En Marc Giribet i Gavara en condició de representant del Grup Municipal Fem Sant Andreu - Acord Municipal a l'Ajuntament de Sant Andreu de la Barca, fa arribar les següents al·legacions al Pla Municipal de Prevenció d'Incendis de Sant Andreu de la Barca 2020-2025 aprovat inicialment en sessió ordinària, el passat 30 de juliol del 2020.

## **AL·LEGACIONS PLA MUNICIPAL DE PREVENCIÓ D'INCENDIS 2020-2025**

## 1.1. Senyalització (S).

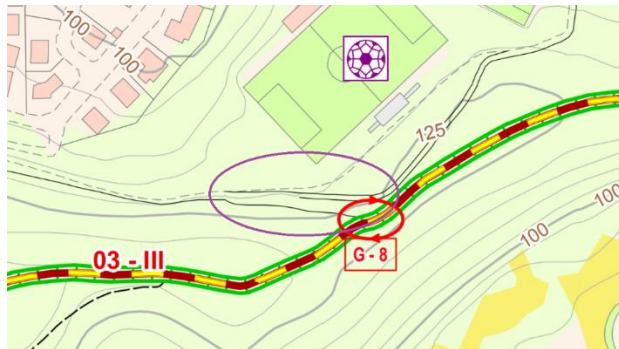
- **Al·legació 1:** Sol·licitem la senyalització de Prohibit fer foc a cada accés a l'entorn natural dins el terme municipal de Sant Andreu de la Barca. Podem trobar una alternativa a la senyal metàl·lica.

- **Al·legació 2:** Sol·licitem la senyalització dels hidrants/punts d'aigua repartits pel terme municipal de Sant Andreu de la Barca. Així com també proposem utilitzar aquesta senyalització per especificar la mida de la presa de la màniga i la pressió de l'hidrant en qüestió, que és proporcional al temps de càrrega.

- **Al·legació 3:** Sol·licitem la senyalització via GPS de tots els hidrants al terme municipal de Sant Andreu de la Barca.
- **Consideració 1:** Seria beneficiós pel conjunts de mitjans i actors d'extinció d'incendis, senyalitzar adequadament la pressió dels hidrants. Degut a que aquesta és proporcional al temps de carrega dels equips d'extinció. Cal tenir en compte els hidrants propers a la zona forestal que es troben a una l'actitud superior, la carrega d'aquest pot demorar-se i això restaria efectivitat en la extinció d'incendi.

- **Consideració 1.1:** Valorar també que els hidrants de la Colònia del Palau que depenen del "dipòsit de la cadena" que en diuen, tenen poca pressió i allarguen considerablement els temps de carrega dels mitjans terrestres d'extinció, degut al poc desnivell acumulat entre el dipòsit i els hidrants.

- **Consideració 1.2:** Cal apreciar que en l'Antigua depuradora hi ha 2 punts de carrega molt ràpida degut a l'acció d'un motor elèctric de bombeig, valorant també que és aigua no potable, caldria marcar correctament aquesta infraestructura en els plànols i els protocols, perquè bombers i altres equips i mitjans d'extinció valoressin la seva utilització.

## 2.1. Xarxa viària bàsica municipal de prevenció d'incendis forestals.

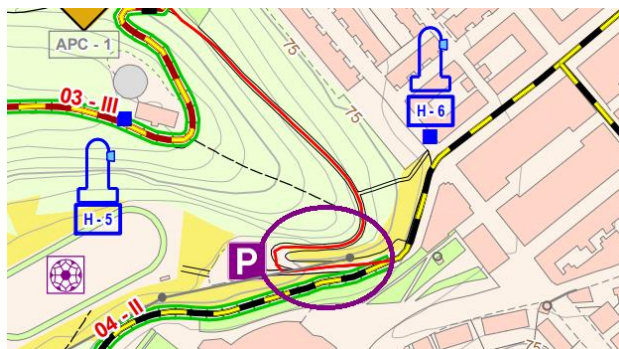
- **Al·legació 4:** Sol·licitem un arranjament de la pista forestal que connecta la pista principal de Can Salvi amb l'accés al Camp de Futbol. En el plànol d'aquest pla hi ha l'element G-8 ( $41^{\circ}26'47.8''N$   $1^{\circ}57'43.1''E$ ).

- **Al·legació 5:** Sol·licitem un arranjament del formigonat malmès al pujador a l'entrada per Can Salvi des de la carretera de Sant Andreu de la Barca a Corbera del Llobregat. Aquesta millora permet una abastiment més àgil a l'hidrant H-6. En el plànol és el revolt senyalat ( $41^{\circ}26'47.0''N$   $1^{\circ}57'58.1''E$ ).

## 2.3. Xarxa de punts d'aigua.

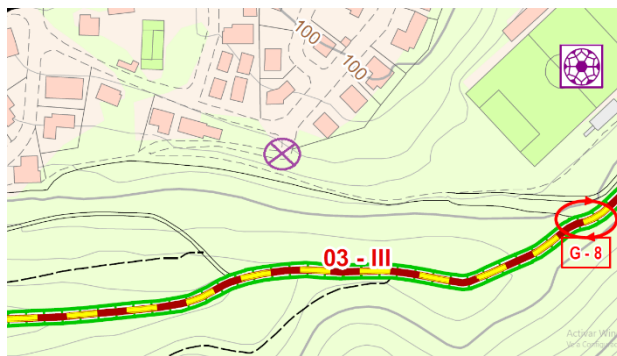
- **Al·legació 6:** Sol·licitem la instal·lació d'un hidrant a la intersecció entre els carrers Orquídiades – Clavell, al seu accés a l'entorn natural. Aquest hidrant donaria cobertura a la via 03 – III i per extensió a la muntanya de Can Salvi i a les mateixes instal·lacions esportives ubicades en aquest parc. En el plànol és assenyalat en ( $41^{\circ}26'49.2''N$   $1^{\circ}57'36.1''E$ )

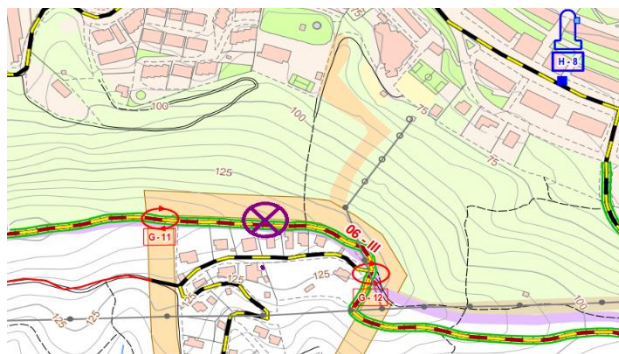
- **Al·legació 7:** Sol·licitem la instal·lació d'un hidrant a la part superior de la Urbanització de la Soleia per donar cobertura a tot el Serrat del Cap del Sàbat, com també a la font de l'Hermano. Concretament proposem la ubicació a la via 06-III entre els revolts G-11 i G-12. En el plànol és assenyalat en ( $41^{\circ}26'33.6''N$   $1^{\circ}58'20.2''E$ ).

### 4.1. Programa d'inversió en actuacions de millora i establiment d'infraestructura de prevenció.

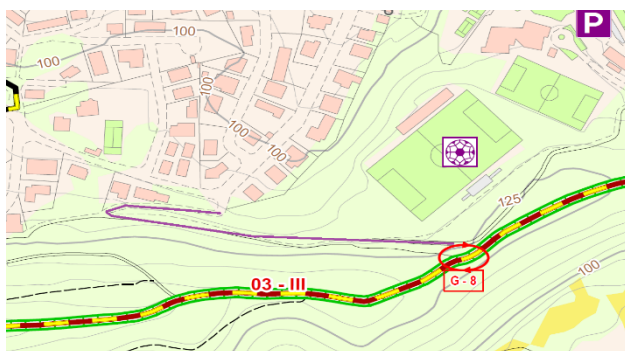
- **Al·legació 9:** Sol·licitem que s'especifiqui l'any d'execució de les dues mesures proposades i pressupostades en el PPI.
- **Al·legació 10:** Sol·licitem la inversió per la adequació de la en la pista que connecta amb l'accés del C/ Clavell amb C/ Orquídiés amb la secció de servei 03-III, perquè sigui apte per vehicles d'extinció terrestres. Aquesta inversió permetria una connexió directe amb l'hidrant proposat a l'al·legació 6, i amb una part important del massís de Can Salvi. En el plànol és assenyalat en lila.

- **Al·legació 11:** Sol·licitem la inversió per la adequació de la pista que connecta l'Av. Del Bosc amb la secció de servei 01-III, perquè sigui apte per vehicles d'extinció terrestres. Aquesta actuació permetria el ràpid accés per la Colònia del Palau fins tota l'extensió muntanyosa del Pi Tallat. En el plànol és assenyalat en lila.
